NOTE EXPLICATIVE

Dossier de Mlle Héloïse MOENS

Avenue J.P. RULLENS 7 - 1200 Woluwe Saint Lambert

Addenda 11/08/2025

1. Dérogation au PPAS n°1 (1949) – prescriptions relatives aux lucarnes

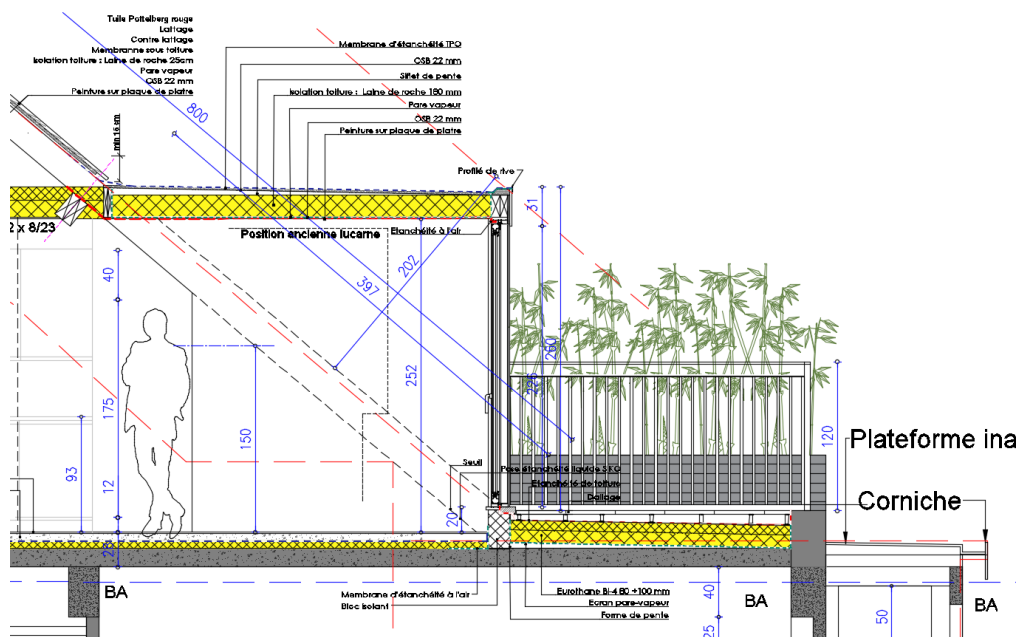
La lucarne existante en façade avant présente une surface de 11,35 m², supérieure au maximum autorisé (8,22 m²). Cette situation résulte du permis initial octroyé en 1954 et constitue donc un état de droit acquis.

La lucarne arrière, objet de la présente demande, présente une surface de 14,37 m² pour un versant arrière de 56 m² (soit un maximum théorique de 9,33 m²). Cette adaptation est sollicitée afin de **garantir la conformité du logement aux normes d'habitabilité du RRU (Titre II)**, notamment en ce qui concerne la surface du séjour et l'apport d'éclairage naturel. Elle contribue donc à la qualité de vie des occupants, sans porter atteinte à l'équilibre urbanistique de l'ensemble bâti.

La lucarne en façade avant (4,20 m) et la lucarne arrière (3,62 m) respectent toutes deux cette prescription (largeur maximale 4,66 m). Aucune dérogation n'est requise à ce titre.

4. Dérogation à l'article 4 du titre I du RRU (concernant la profondeur de la terrasse)

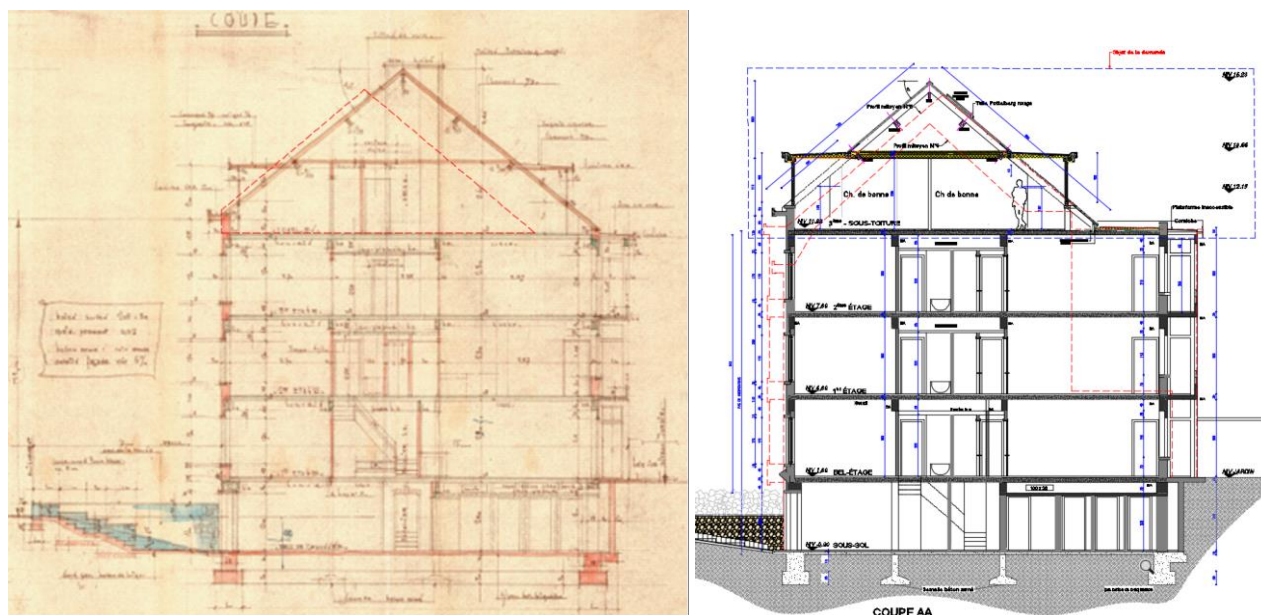
Il est bon de souligner ici que la coupe de la toiture est beaucoup plus grande que la situation de fait. En effet elle couvre en droit toute la profondeur de bâtisse.

Sur la coupe jointe au permis de 1954, le profil de toiture tel que réalisé différemment est indiqué en traits pointillés rouges (image de gauche). L'image de droite représente la coupe tel que réalisée, situation de fait.

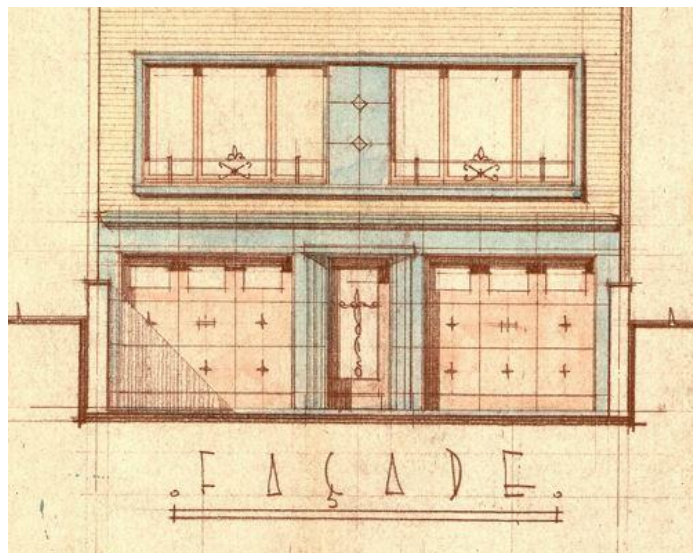
La terrasse projetée est limitée à l'alignement de la façade arrière, ce qui garantit son intégration harmonieuse au bâtiment. Elle est implantée à 1,90 m des mitoyens de part et d'autre, en stricte conformité avec les dispositions du Code civil.

Cet aménagement respecte ainsi les règles relatives aux vues directes et obliques et **ne génère aucune atteinte à la tranquillité ni à l'intimité du voisinage**. Il contribue au contraire à offrir un espace extérieur qualitatif, sans incidence esthétique défavorable sur l'immeuble ou le quartier.

6. Régularisation de la porte d'entrée et des portes de garages

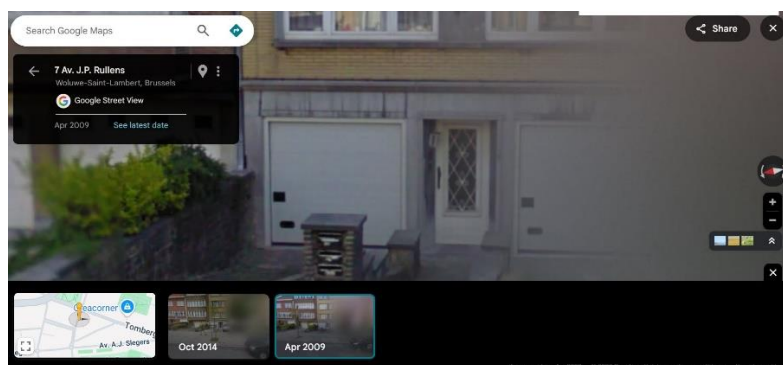
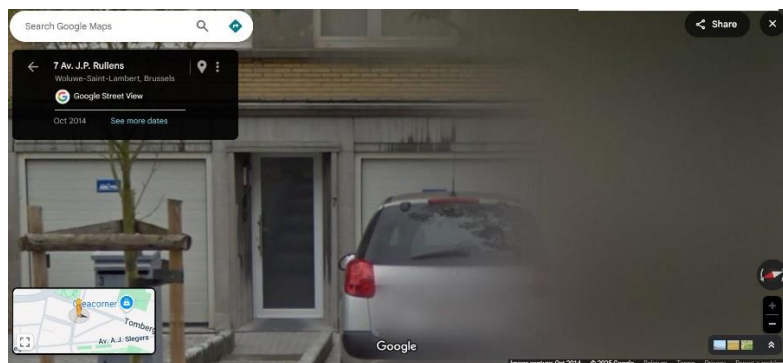
Le demandeur a acquis l'immeuble début 2025 et ne dispose d'aucune information documentée relative au remplacement des menuiseries intervenu avant cette date. Il apparaît toutefois que :

- deux portes sectionnelles en panneaux sandwich d'aluminium isolés (épaisseur : 4 cm de polyuréthane) ont été installées en remplacement d'anciennes portes en bois plein, vraisemblablement avant 2009 ;
- la porte d'entrée actuelle, en aluminium avec double vitrage, a été posée entre 2009 et 2014, mais la date exacte de son installation n'est pas connue.
